Stabsstelle Zukunft der Städtischen Bühnen

Petra Berg/ Wulfila Walter/ Dr. Mathias Hölzinger, 25.05.2020

Validierungsergebnisse

Sanierung der städtischen Bühnen am Willy-Brandt-Platz (WBP)

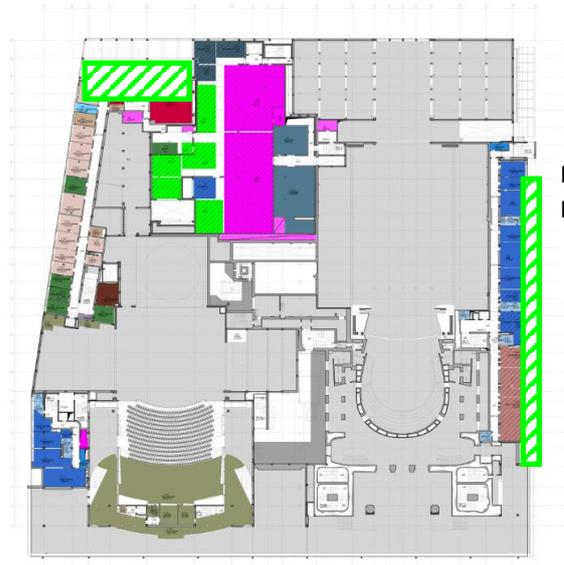
- Die in dem Grundriss-Flächenlayout von PFP neongrün dargestellten Flächen sind derzeit noch nicht vergeben. Selbst wenn es sich dabei oftmals um innenliegende Flächen handelt, so besteht hier doch weiteres Optimierungspotential.

Mögliche
Raumerweiterung
südöstliche „offene“
Gebäudeecke

Erweiterungsmöglichkeit des
Bürotraktes nach Westen

Neubau Magazingebäude (Modul 2)
 BGF = ca. 60 x 24 qm

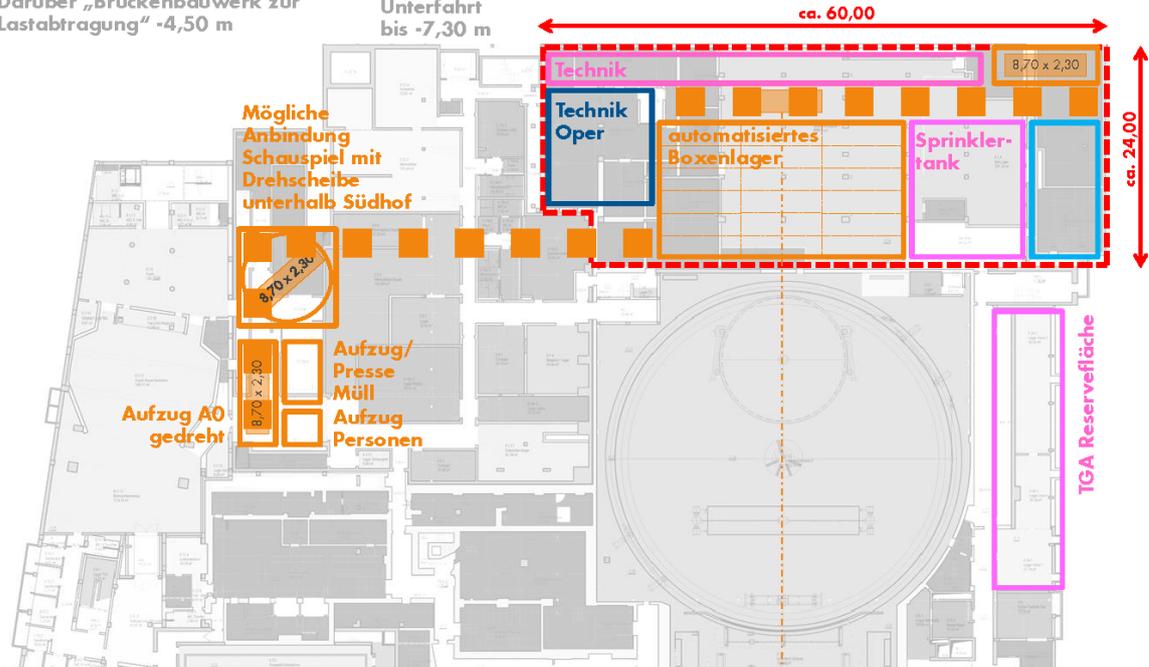
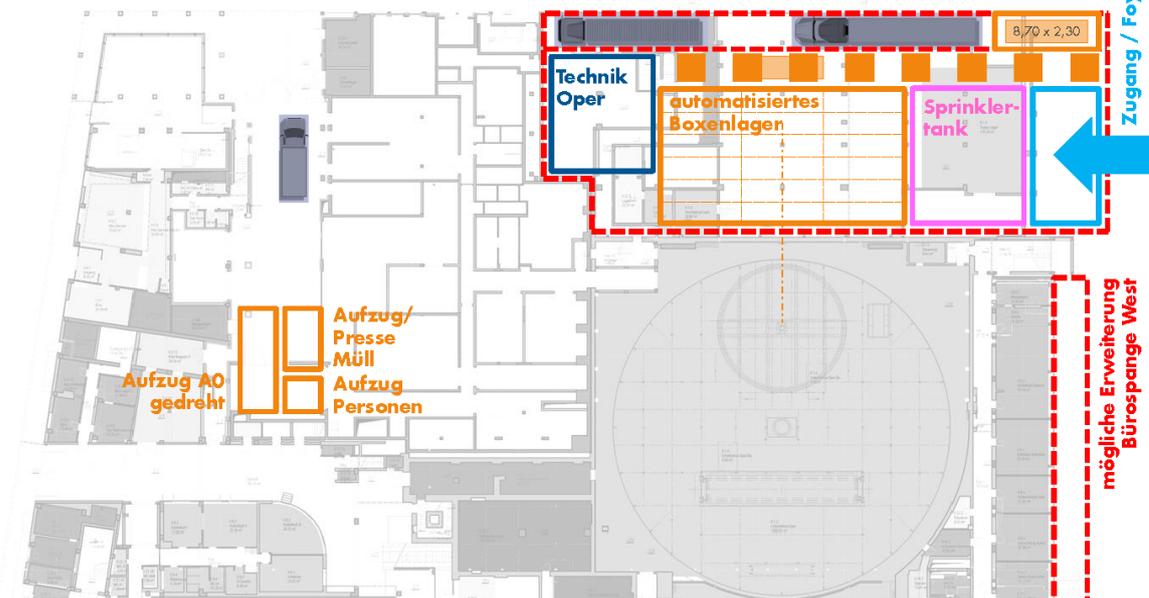
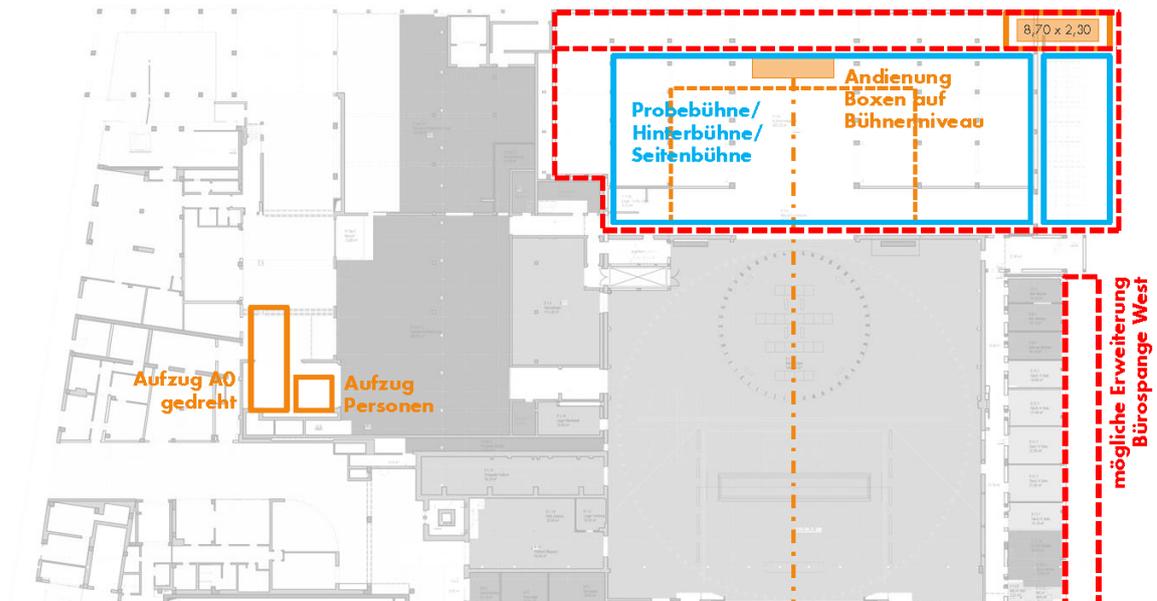
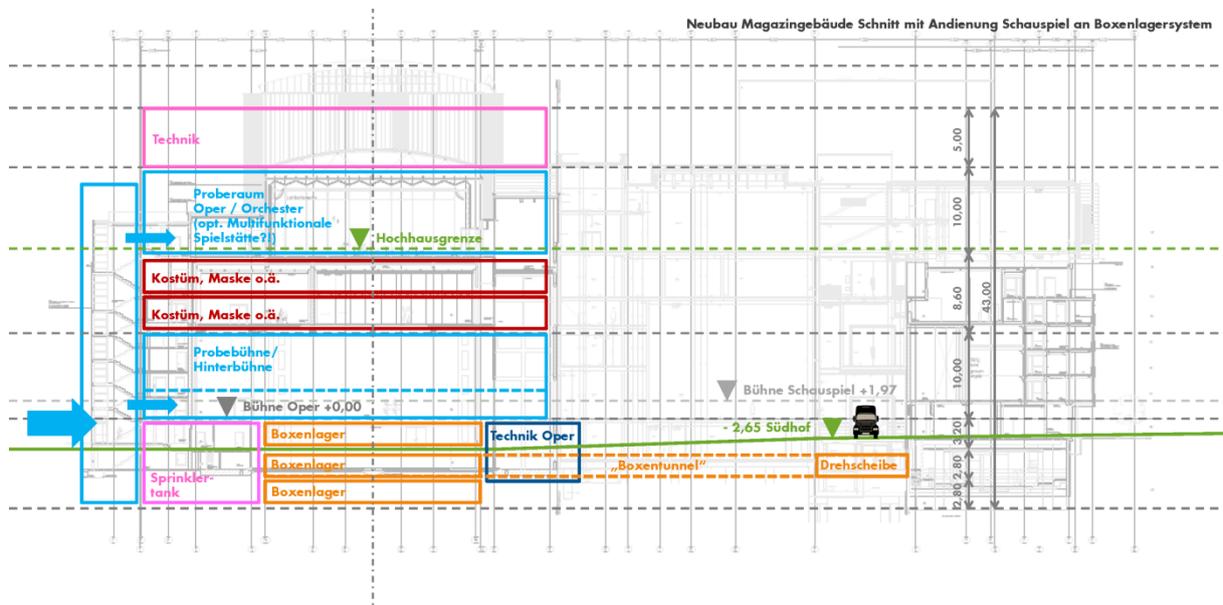
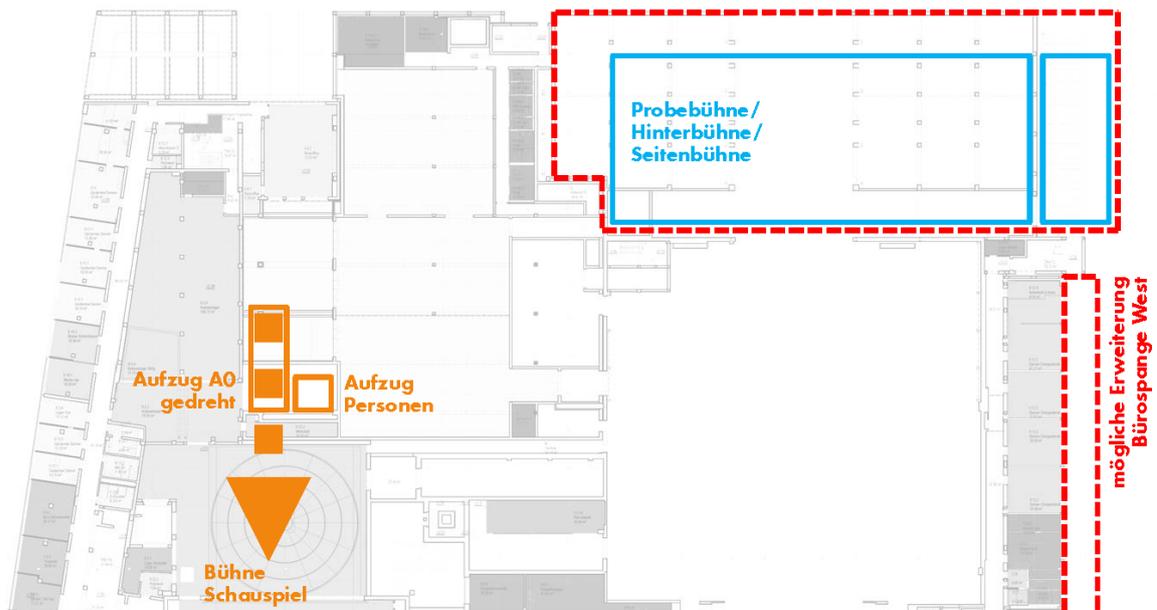
Das vorgeschlagene Kulissen- und Bühnengebäude bleibt hinter den damit verbundenen Möglichkeiten zurück, weshalb das Validierungsteam eine Variante erarbeitet hat.

Aus künstlerischer und organisatorischer Sicht liegt ein enormer Vorteil darin, die Opernprobephöhne und den Orchesterproberaum an den Willy-Brand-Platz zu verorten. Ideal wäre dabei aus Sicht des Validierungsteams eine Anordnung auf Ebene der Opernbühne. Sofern dies gelingt, könnte im weiteren Zuge der Planung auch der Flächenbedarf nochmals hinterfragt werden: Aus Sicht des Validierungsteams sind die momentan geforderten 600 qm sehr groß bemessen, 350- 400qm sind in vergleichbaren Bühnen üblich. **Siehe hierzu auch Anlage 05 „TP-Opernprobephöhne“ sowie Kapitel 1.2.**

Weiter wäre es beispielsweise möglich, die Lagerflächen mit einem automatisierten Boxensystem (ähnlich wie in Linz geschehen) zu optimieren und in den Untergeschossen anzuordnen. Über ein dann an der Wallanlage neu angeordnetes kleines Foyer könnten sowohl diese Opernprobephöhne als auch ein – in einem der oberen Geschosse angeordneten –, Orchesterproberaum als Spielstättenergänzung öffentlich zugänglich gemacht werden. Damit verunden ist die städtebauliche Aufwertung der Wallanlage an ihrem Übergangsbereich zum Jüdischen Museum und dem Nizza-Ufer. In diesem Zusammenhang wird auch die großflächige Entsiegelung des WBPs im Bereich der Gleise vorgeschlagen, um das Thema der Wallanlagen weiter zu stärken.

Die Andienung der Boxen auf Bühnenniveau muss nicht auf der Mittelachse liegen und könnte sogar durch die Rückwand zur Hauptbühne erfolgen; das wäre Teil des Gesamtdesigns.

- Grundsätzlich sollte die Größe der Opernprobübühne nochmals diskutiert werden, da es in den durch das Planungsteam untersuchten Varianten unmöglich erschien, diesen auf Bühnenniveau unterzubringen. Ein automatisiertes Boxenlager unterhalb der Bühne eröffnet diese Möglichkeit. Durch die dadurch entstehenden Synergieeffekte kann die Fläche erfahrungsgemäß deutlich kleiner ausfallen. Proberäume sind in der Regel keine Nachbildung der Bühne, sondern des Auftrittsbereichs plus 3-4 m
